Service Bulletin

HOOFDGROEP	GROEP	NO.
8	84	401

BETR. Extra portier afdichting

440

Aanbrengen extra portierafdichting

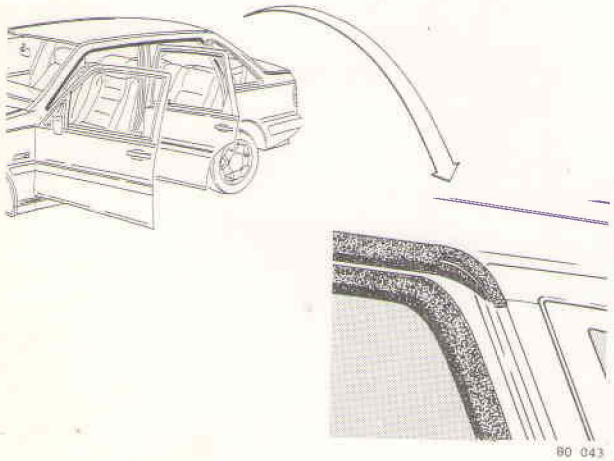
Uitvoeringen vanaf chassisnummer 007800 zijn voorzien van een extra portier- afdichting.
Deze afdichtingen kunnen op oudere uitvoeringen worden aangebracht om problemen betreffende waterlekkage te verhelpen, en/of windgeruis te reduceren.

Onderdelen:	linker portierafdichting	Part No. 3452692-1
	rechter portierafdichting	Part No. 3452749-9

Zorg ervoor dat de auto en de werkplek een temperatuur hebben van 15 à 20 °C.
Reinig de carrosserie plaatselijk met wasbenzine.

Aanbrengen
Verwijder een klein gedeelte van de beschermfolie bij de insnede.
Monteer de afdichting.
Begin bij de achterzijde van de auto.
De afdichting heeft een insnede om de bodylijn goed te kunnen volgen.
Druk de afdichting **goed** aan.
Snij de afdichting af met de vrieslijn van de A-stijl.
